ÚZEMNÍ PLÁN MĚSTA BRNA

Textová část Odůvodnění

Kapitola 18 Rozhodnutí o námitkách (včetně odůvodnění)

NÁMITKA KE KONCEPTU ÚZEMNÍHO PLÁNU MĚSTA BRNA

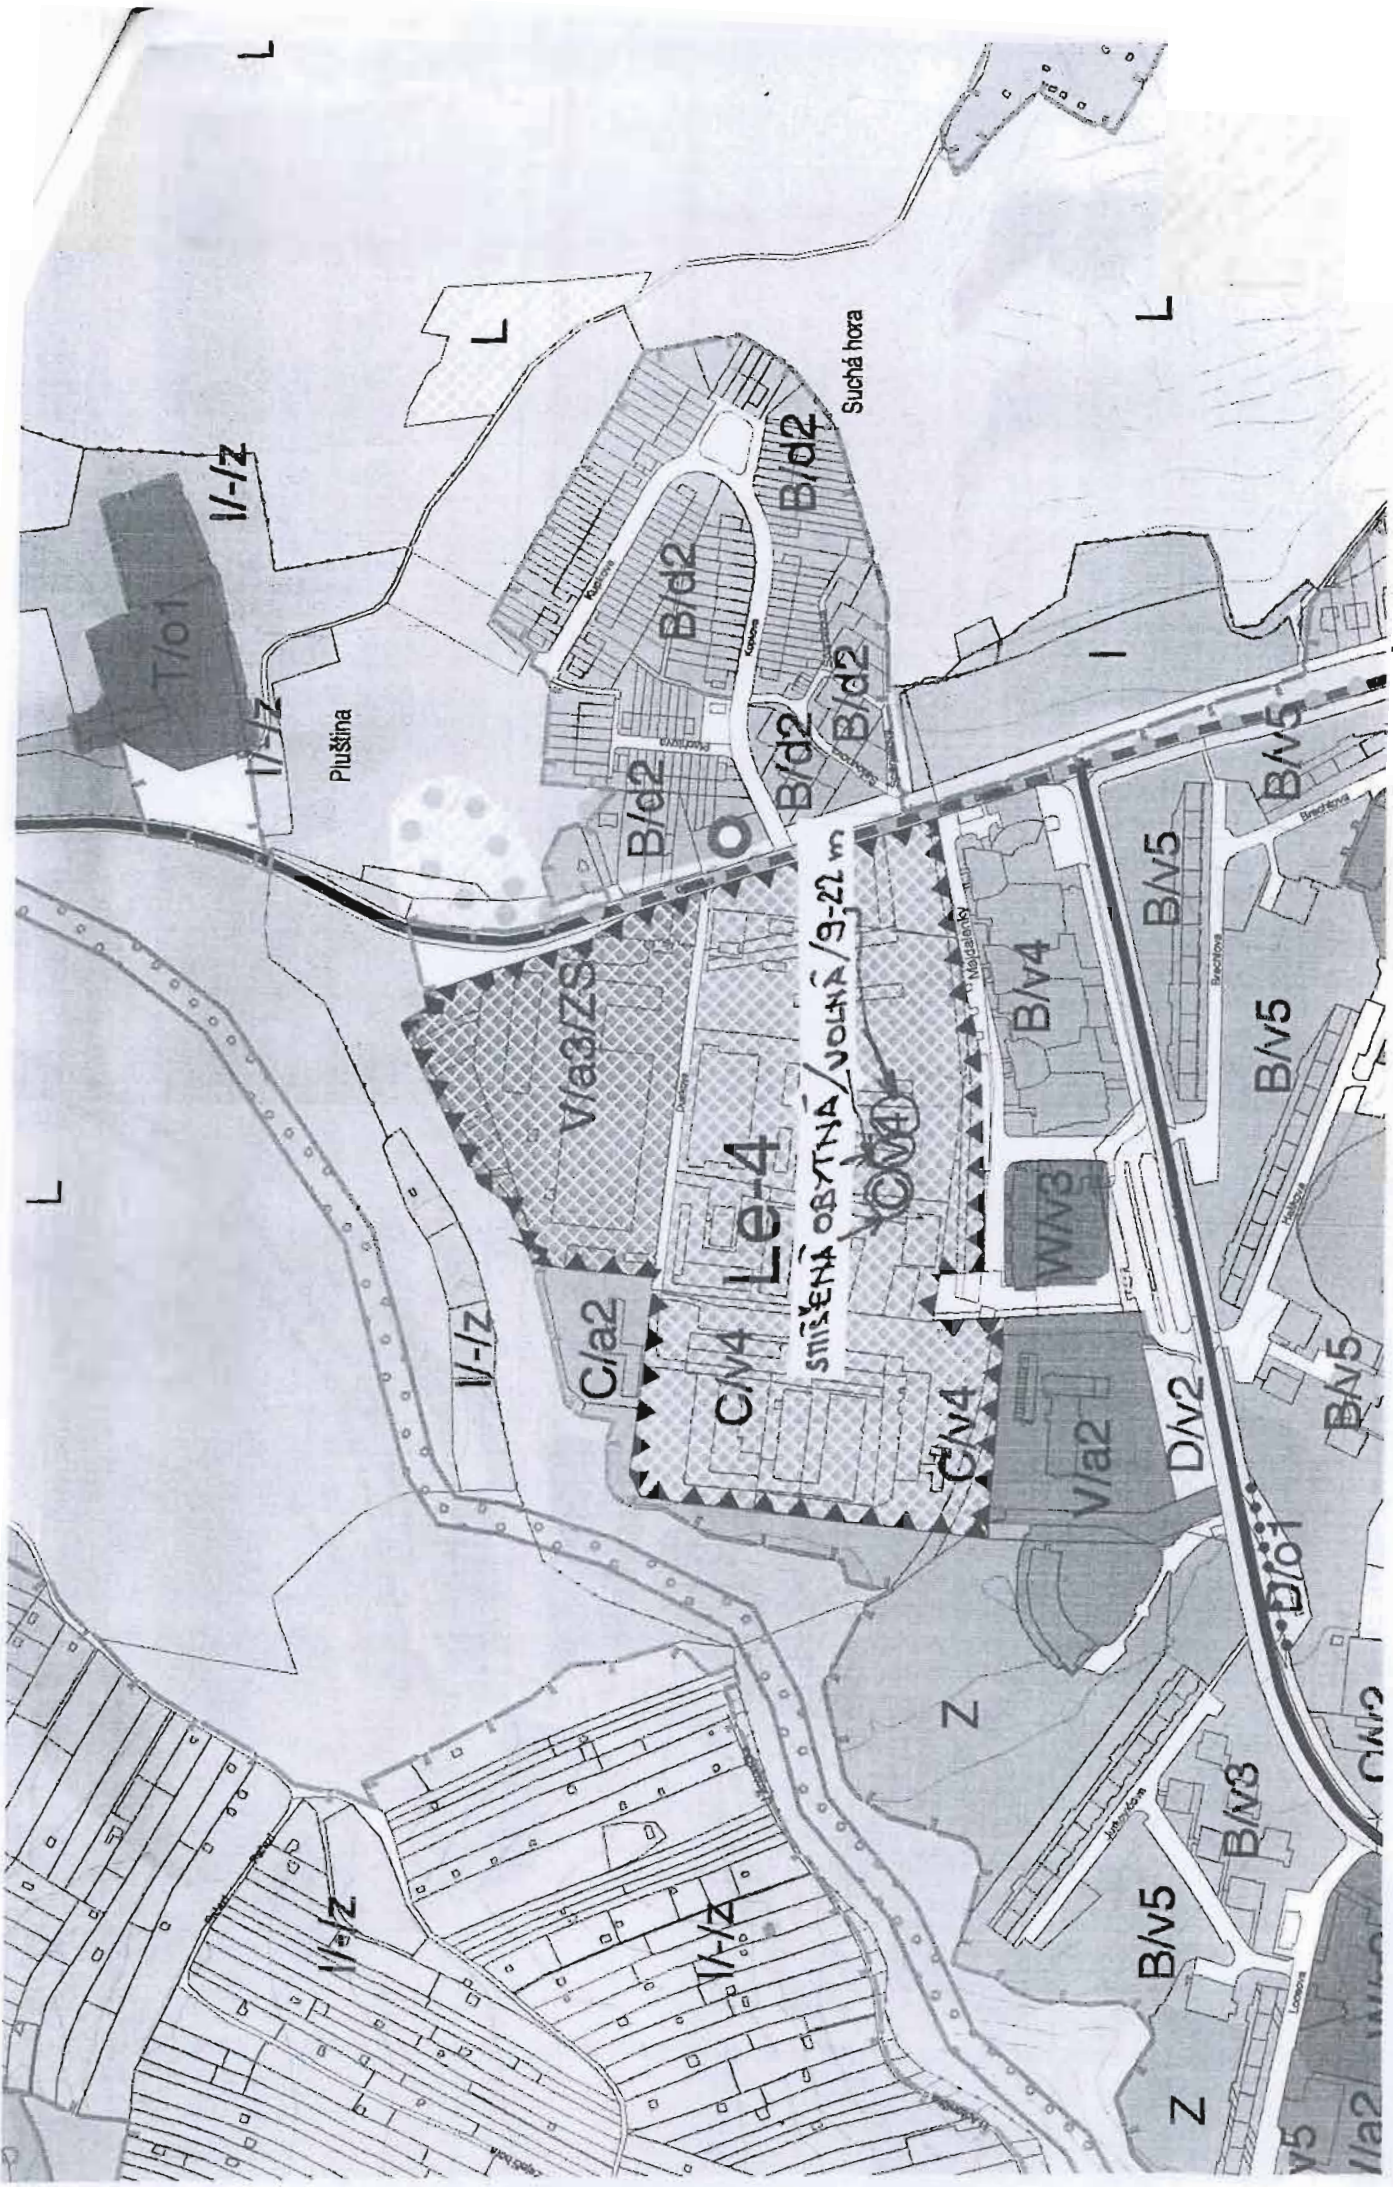
Pro návrh územního plánu podatel požaduje v lokalitě Le-4 plochu nyní veřejně přístupné zeleně (pozemek parc. č. 902/72, 902/95 při ulici Majdalenky) vyřadit z ploch změn (lokality Le-4) a zanést je jako **stabilizovanou plochu městské zeleně**.

Podatel nesouhlasí se silničním propojením Okružní – Fryčajova z důvodu neúnosného zatížení části obvodové komunikace Lesné. Stejně tak podatel **nesouhlasí s prodloužením tramvajového spojení na Lesnou** z důvodu nezatěžování lokality hlukem a vibracemi.

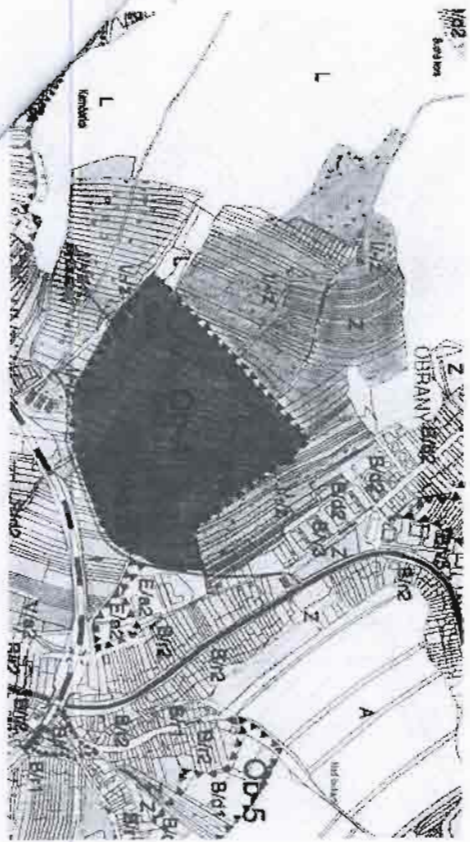
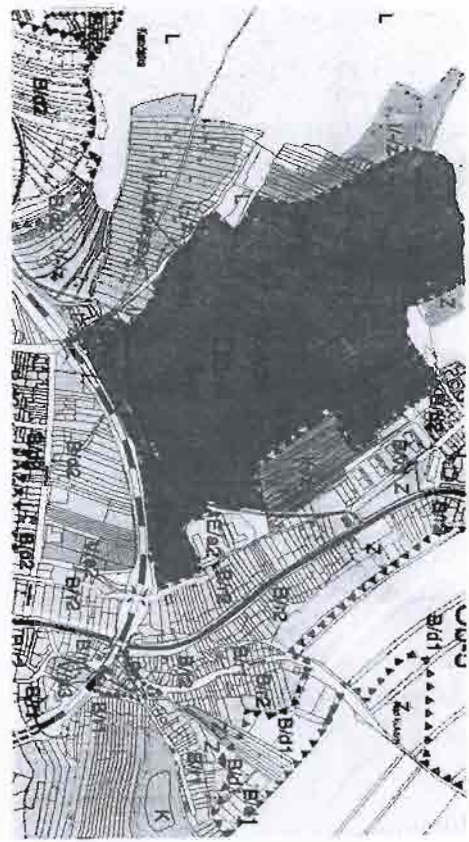
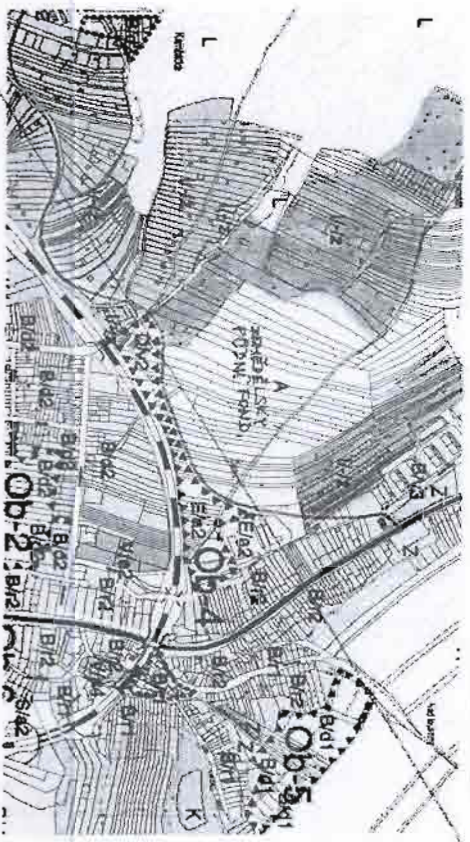
Jako vlastník pozemků p.č. 880/59 a 848/32 k.ú. Obřany v lokalitě Písek žádám respektování s funkcí územní oplocení všech pozemků dle varianty III. pro kumulativní řešení f.ú. To znamená pozemků souvisejících s lokalitou Písek, aby dále území bylo řešeno dle varianty II, event. varianty I.

Přílohy: mapové zákresy s vyznačením stávajícího stavu a návrhu přehlášení NPP Stránská skála a NPP červený kopec

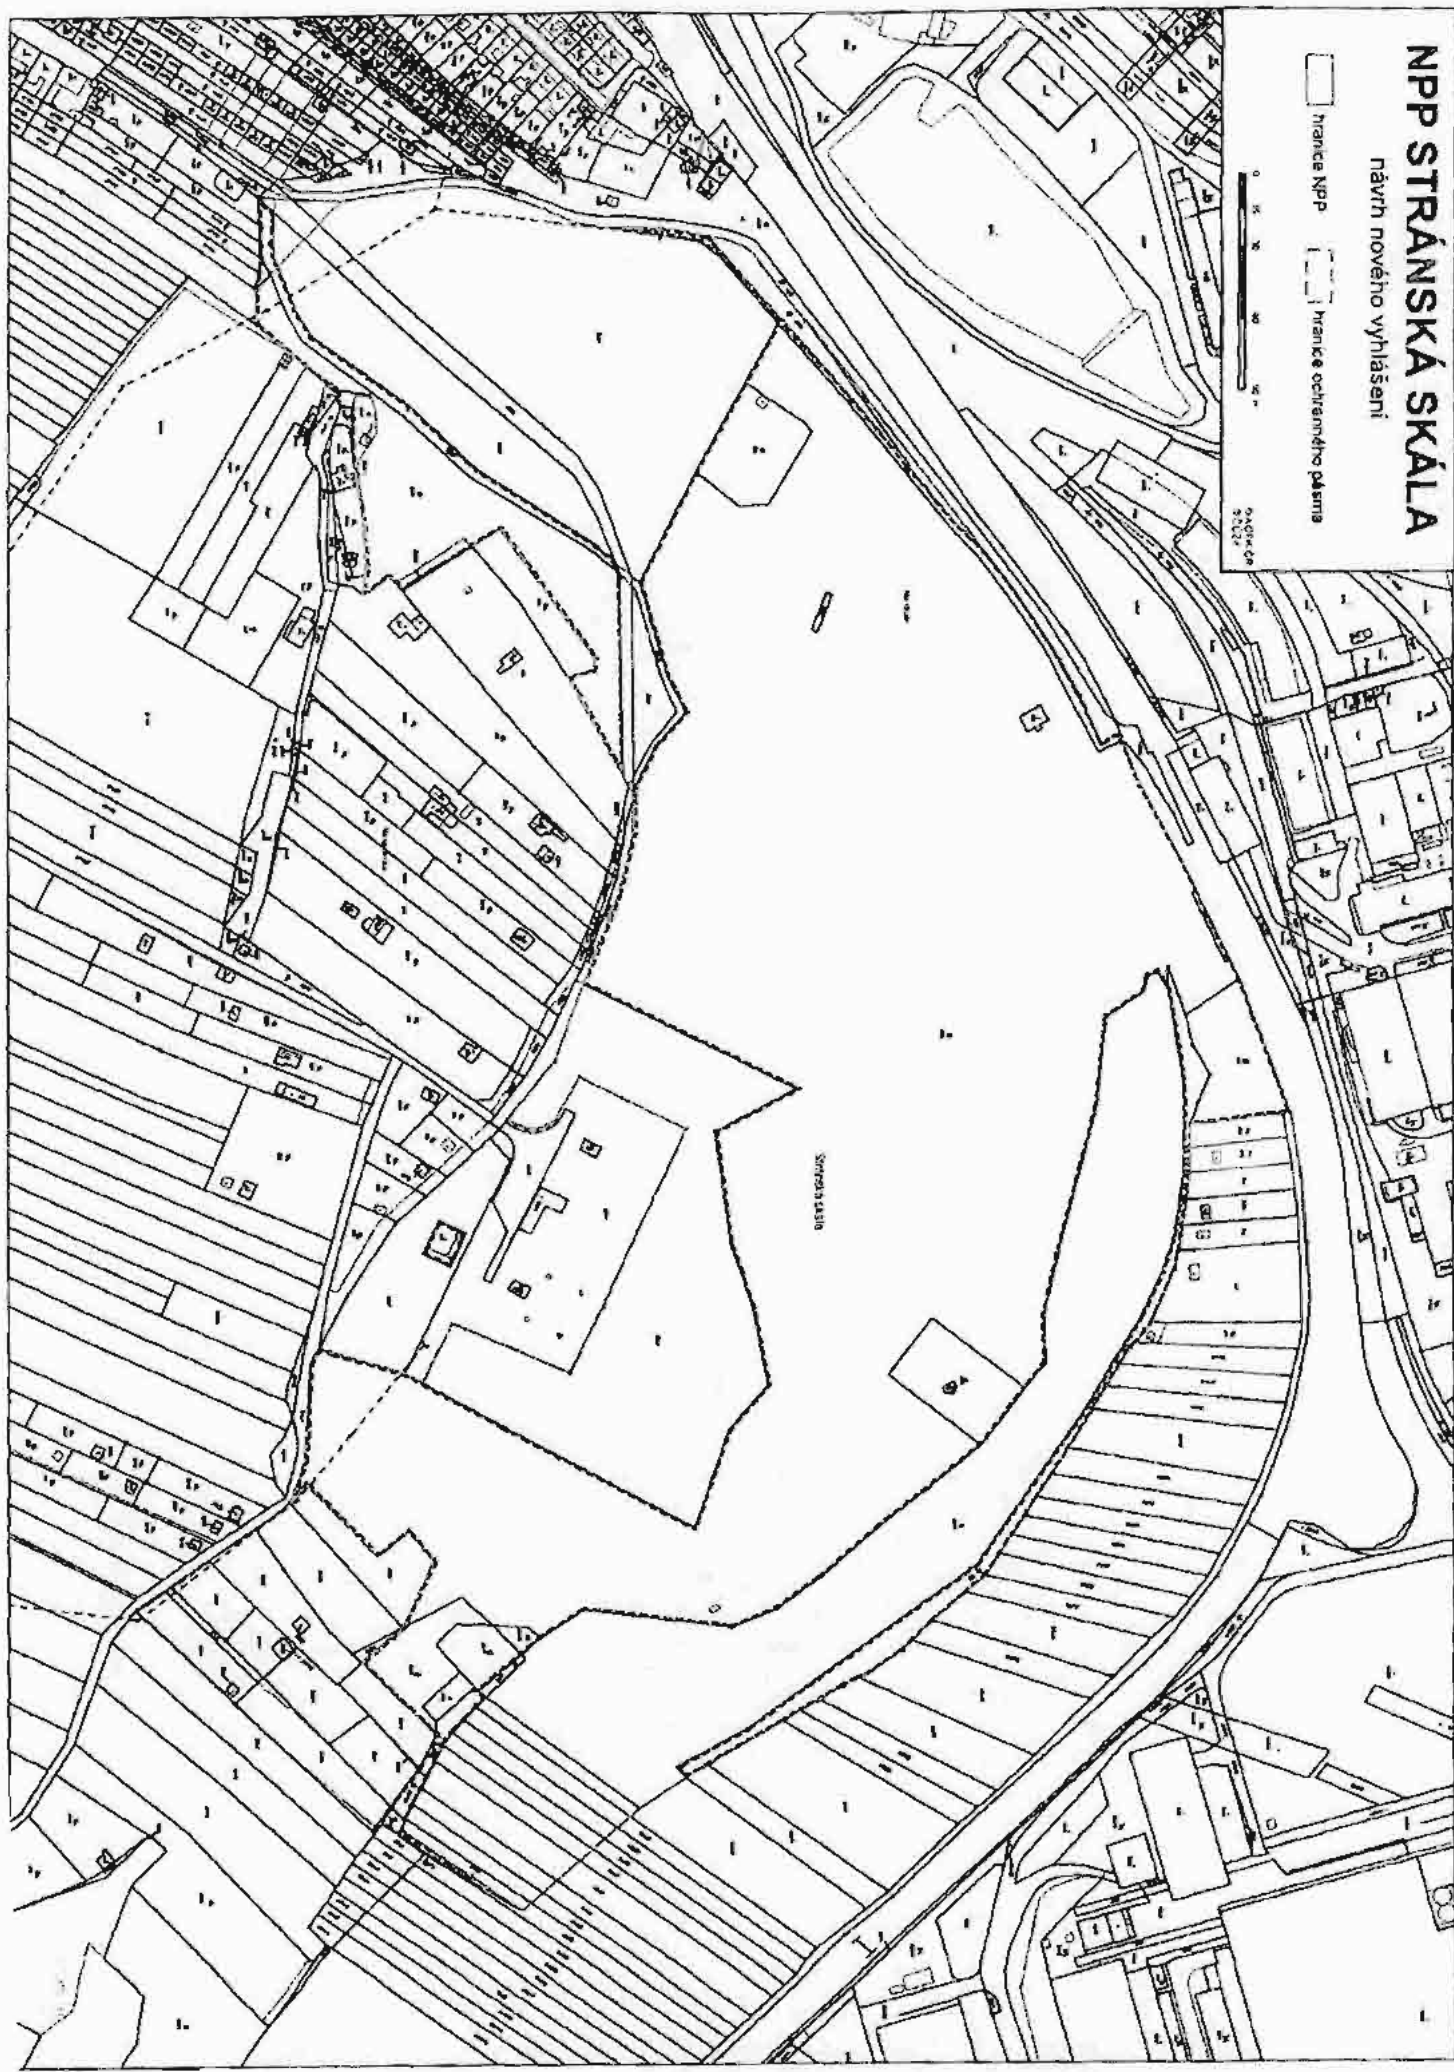
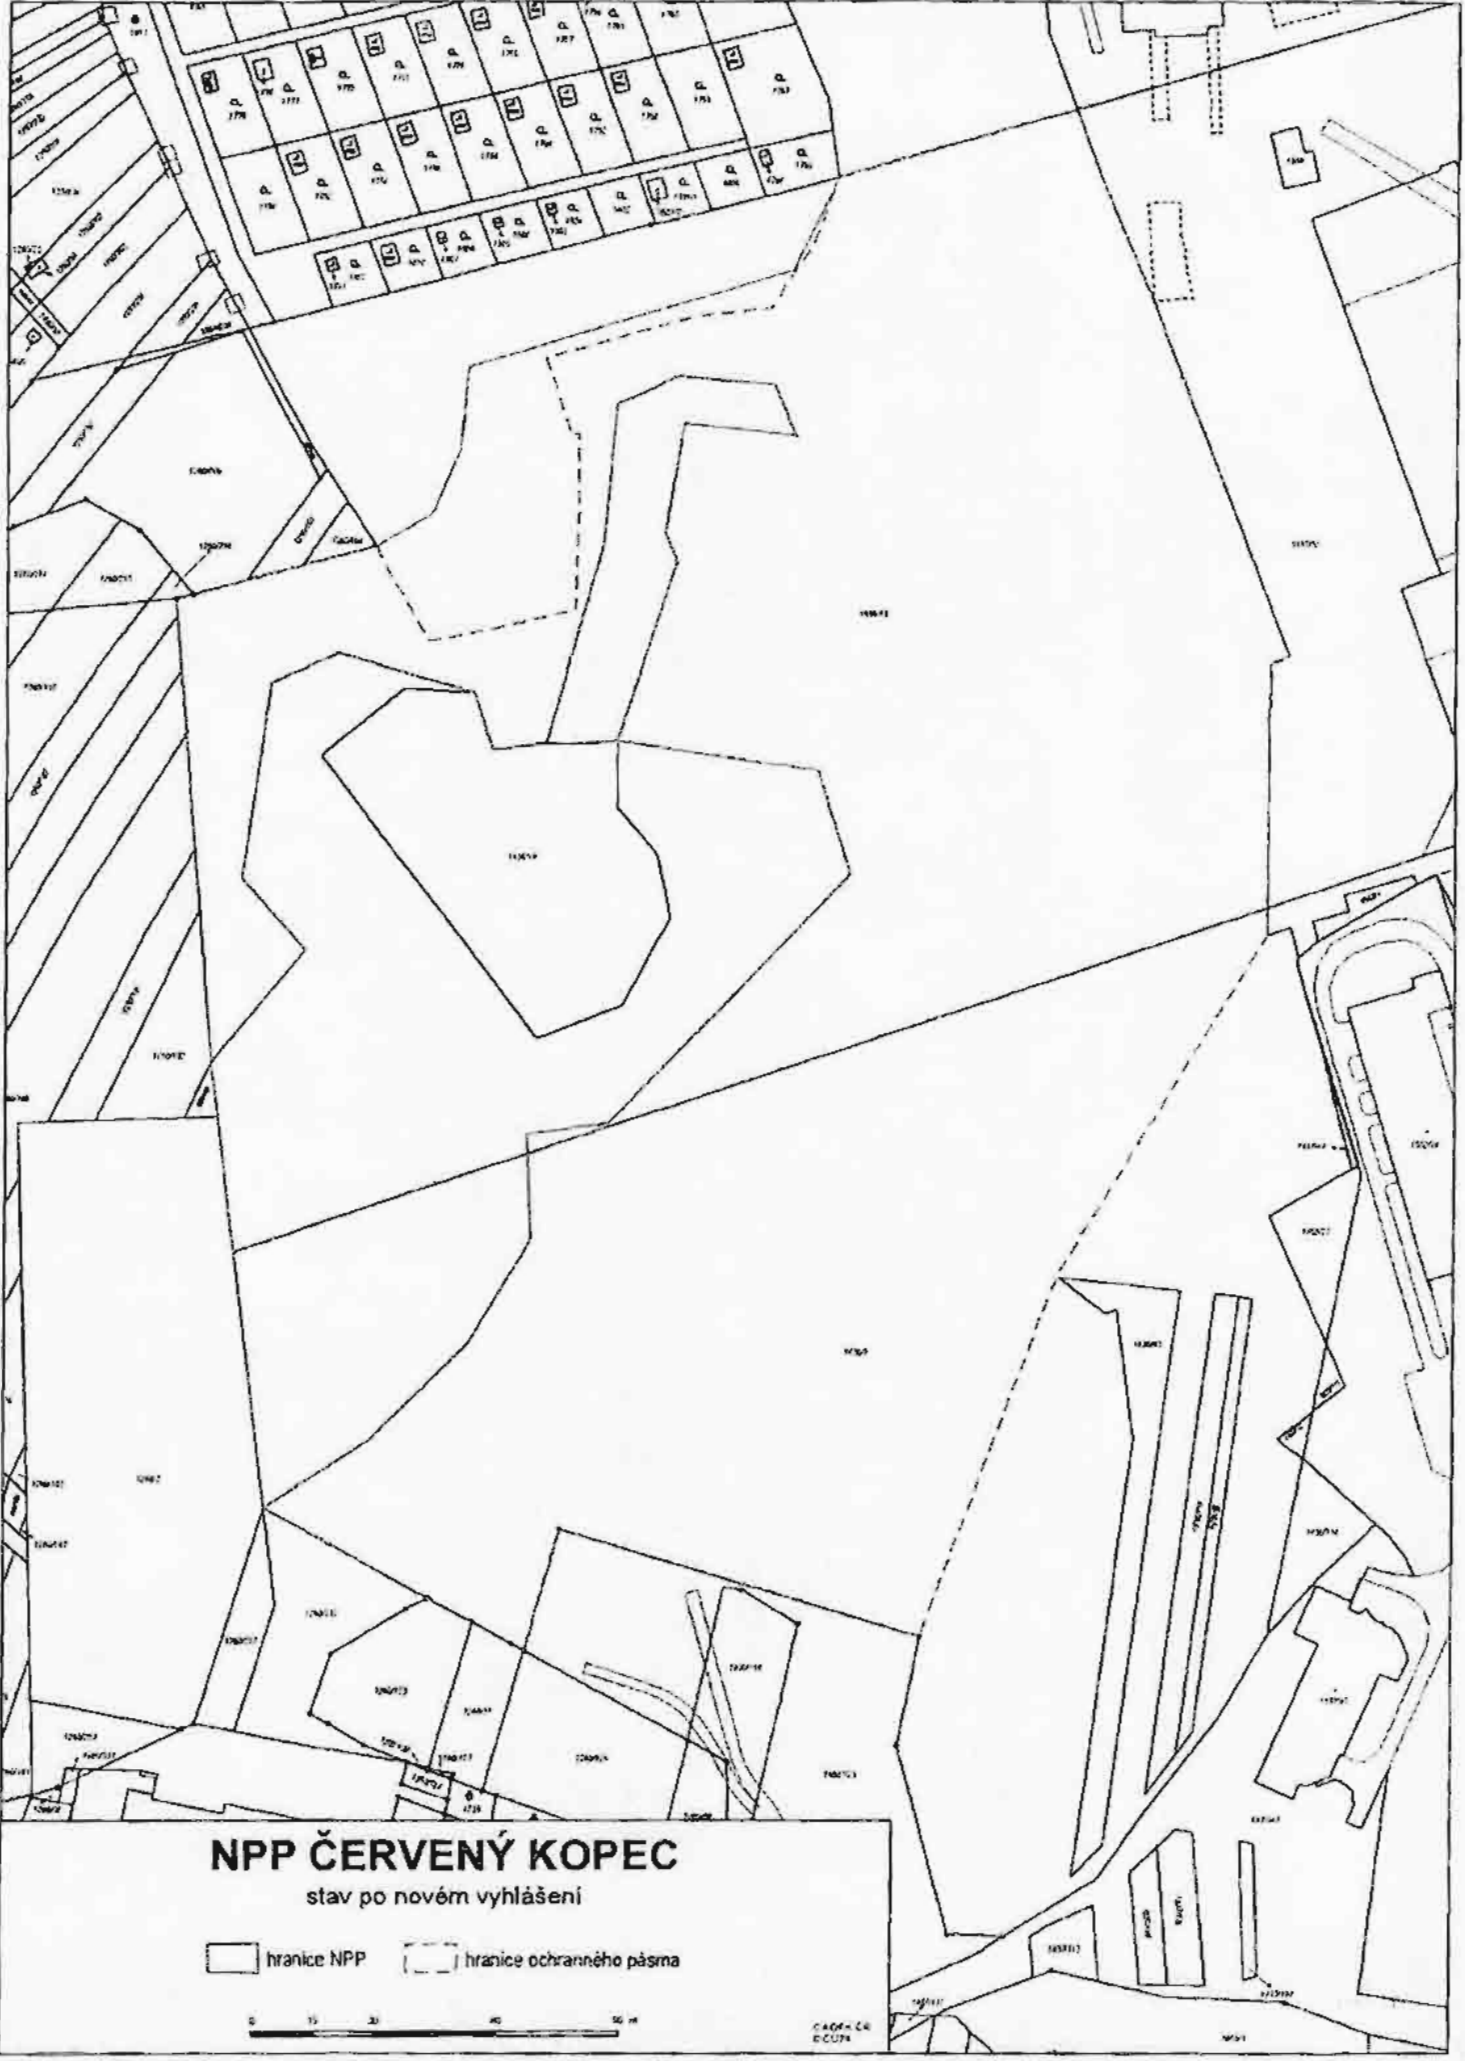
- zakreslení i nových hranic přehlašované NPP a jejího ochranného pásma
- vyřazení plochy NPP a jejího ochranného pásma (dle nového návrhu) ze zastavitelného území uvedeného ve všech 3 variantách výkresu základního členění do území
